SUP AIP AIRAC 255/18

Objet : Restrictions d'utilisation AD Paris Orly LFPO cause fermeture Taxiways W2 et L1, fermeture provisoire du poste de stationnement D0B, suppression définitive du poste de stationnement B11 et dévoiement du Taxiway W2

En vigueur : Du 31 janvier 2019 à 0430 UTC au 11 septembre 2019 à 2130 UTC

Phase 1 :

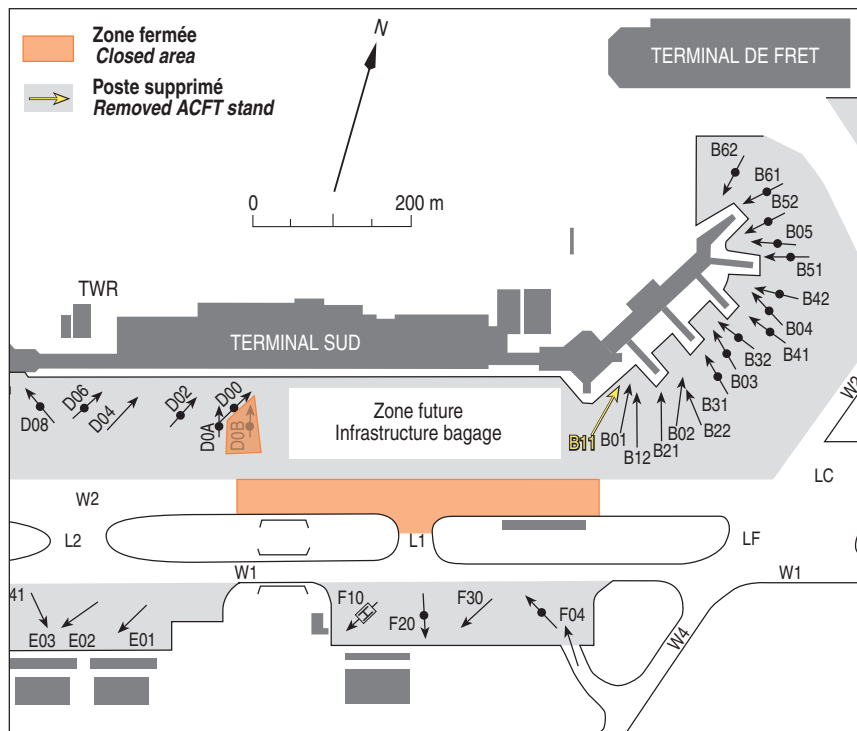
- Fermeture du TWY W2 entre les postes de stationnement avion D00 et B01 exclus / *TWY W2 closed between stands D00 et B01 both excluded,*
- Fermeture du TWY L1 / *TWY L1 closed,*
- Suppression définitive du poste de stationnement avion B11 / *Permanent removal of stand B11,*
- Fermeture provisoire du poste de stationnement avion D0B. / *Temporary closure of stand D0B.*
- Le repoussage des postes de stationnement avion B01 et B12 se fait sur W2 cap l'ouest puis sur W2 cap au sud. / *Push back from stands B01 and B12 via W2 facing West then W2 facing South.*
- Le repoussage des postes de stationnement D00 et D0A se fait sur W2 cap à l'est. / *Push back from stands D00 and D0A via W2 facing East.*

Rappel : contrainte de souffle avion à l'arrivée sur le poste de stationnement F30. L'entrée au moteur sur le poste se fait obligatoirement par W1, cap à l'Ouest./

Reminder : jet blast restriction on arrival at stand F30 ; pilots must enter this stand via W1 facing West.

Phase 2 :

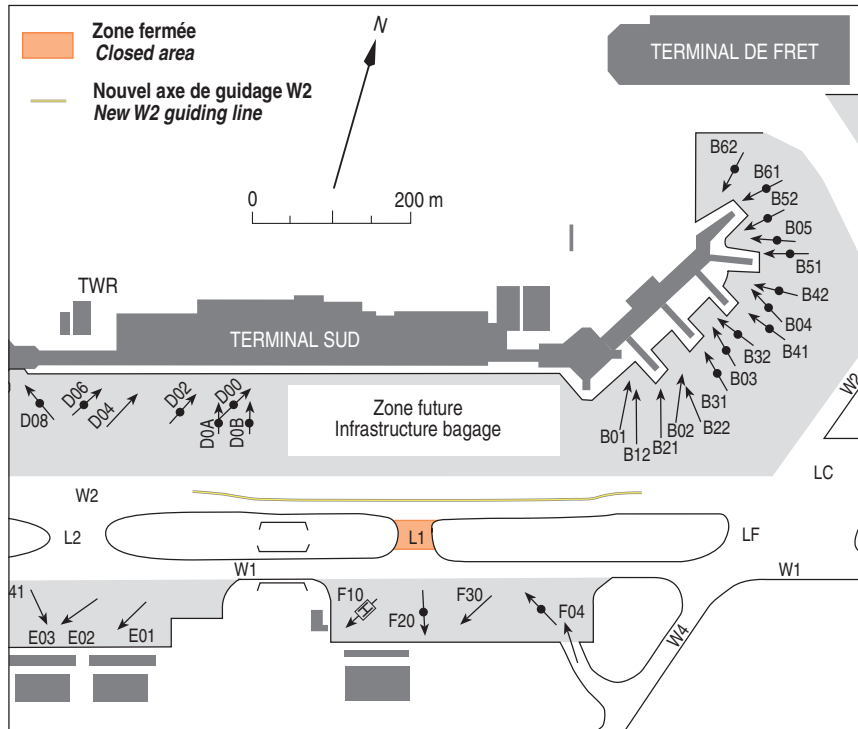
- Le taxiway L1 reste fermé / *TWY L1 still closed,*
- Réouverture du TWY W2 avec un nouvel axe dévié de 8,50 m vers le Sud entre les postes avion D0B et B01 / *TWY W2 available with a new centre line deviated 8.5 m towards the South,*
- Le poste avion D0B réouvre / *Stand D08B available.*

Rappel : contrainte de souffle avion à l'arrivée sur le poste de stationnement F30. L'entrée au moteur sur le poste se fait obligatoirement par W1, cap à l'Ouest. /

Reminder : jet blast restriction on arrival at stand F30 ; pilots must enter this stand via W1 facing West.
